FORMATO GESTIÓN DE PROYECTOS DE INFRAESTRUCTURA FÍSICA	CÓDIGO	MS-GP-FR-036
ICCU		VERSIÓN	0
	INFORME DE SUPERVISIÓN PARA CONTRATOS DE INTERVENTORÍA / CONSULTORÍA	FECHA	26/04/2023

INFORME DE SUPERVISIÓN SEPTIEMBRE	5

CONTRATO (NUMERO)	ICCU-141-2025 (OBRA)	**FECHA SUSCRIPCIÓN**	24/01/2025	**FECHA INCIO**	10/04/2025
	ICCU-221-2025 (INTERVENTORÍA)	**FECHA SUSCRIPCIÓN**	3/03/2025	**FECHA INCIO**	10/04/2025
NOMBRE CONTRATISTA	CONTRATISTA DE OBRA		CONSORCIO CAMINOS ICCU 2024	**NIT**	NIT: 901.903.428 -2
	CONTRATISTA DE INTERVENTORIA		CONSORCIO CAMINOS VECINALES CCI	**NIT**	NIT: 901.915.916 - 7
OBJETO DEL CONTRATO DE OBRA	INTERVENCIÓN DE LAS VÍAS QUE CONFORMAN EL PROGRAMA DE CAMINOS VECINALES, CAMINOS PARA QUEDARSE, EN LAS PROVINCIAS DE MAGDALENA CENTRO, GUALIVA Y BAJO MAGDALENA, EN EL DEPARTAMENTO DE CUNDINAMARCA				
OBJETO DEL CONTRATO DE INTERVENTORIA	INTERVENTORIA TÉCNICA, ADMINISTRATIVA, FINANCIERA Y LEGAL PARA LA INTERVENCIÓN DE LAS VÍAS QUE CONFORMAN EL PROGRAMA DE CAMINOS VECINALES, CAMINOS PARA QUEDARSE, EN LAS PROVINCIAS DE MAGDALENA CENTRO, GUALIVA Y BAJO MAGDALENA, EN EL DEPARTAMENTO DE CUNDINAMARCA

PERIODO DE SUPERVISIÓN DEL CONTRATO	**1 al 30 de Septiembre de 2025**

Ilustración 3. Alternativa 3: Aditivo No. 2 Soilbinder + 4 % Cemento + TSD

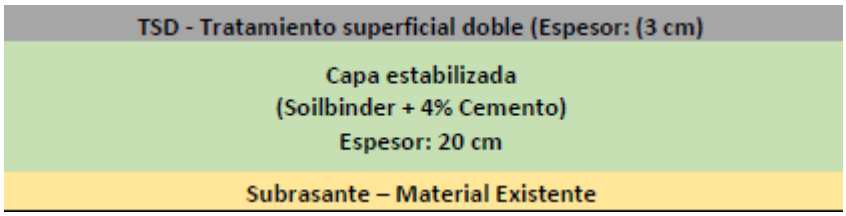
La interventoría mediante oficio ICCU-221-189B del 10/09/2025 da aprobación de la ejecución del tramo de prueba en el tramo de Puerto Salgar determinado asi La Alternativa 3, seleccionada como la más adecuada técnica y económicamente, consiste en la estabilización del suelo con Soilbinder y un 4 % de cemento, complementada con una protección mediante tratamiento superficial doble (TSD). Esta alternativa contempla la estabilización de una capa de 20 cm de espesor, sobre la cual se aplica una capa de rodadura TSD de aproximadamente 3 cm. La ejecución del tramo de prueba se realizó el 11/09/2025 y 12/09/20255 en dos fases: un primer tramo de 150ml con el químico Soilbinder+4% cemento y un segundo tramo de 50ml con el químico Soilbinder+3% cemento.

Gráfica 5. Resistencia a la Compresión Tramo de Prueba

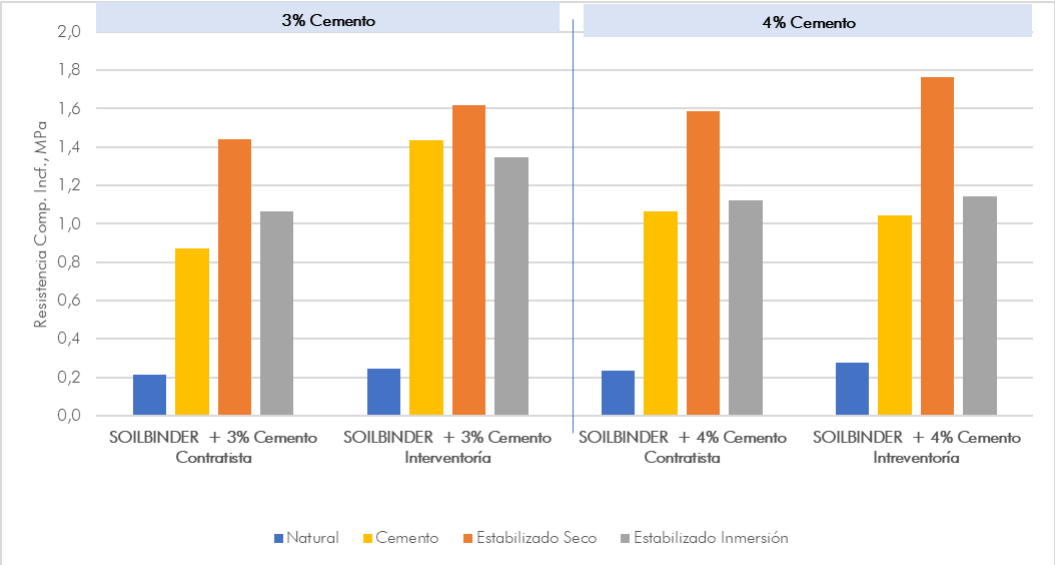
d. Como criterio de la Interventoría, se revisa la compresión inicial del material estabilizado con cemento y con aditivo, para evaluar si supera el 1.5 MPa, que es un valor de referencia para subrasantes estabilizadas con cemento, relacionado en la presentación denominada Diseño, Dosificación y Control de Calidad, del curso Diseño de Bases Tratadas con cemento de Asocreto de mayo de 2016.

Gráfica 5. Resistencia a la Compresión Tramo de Prueba

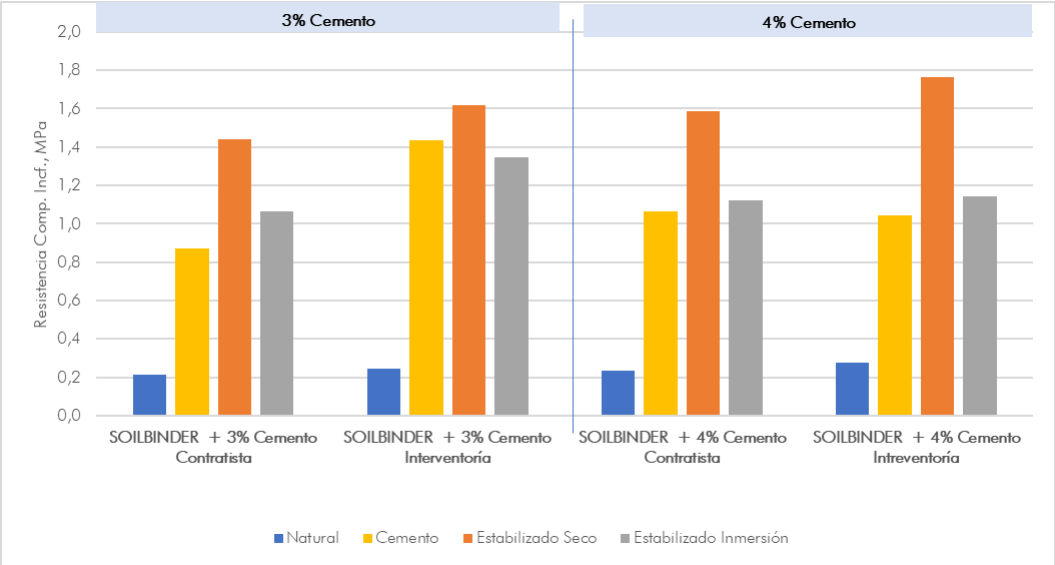
d. Como criterio de la Interventoría, se revisa la compresión inicial del material estabilizado con cemento y con aditivo, para evaluar si supera el 1.5 MPa, que es un valor de referencia para subrasantes estabilizadas con cemento, relacionado en la presentación denominada Diseño, Dosificación y Control de Calidad, del curso Diseño de Bases Tratadas con cemento de Asocreto de mayo de 2016.
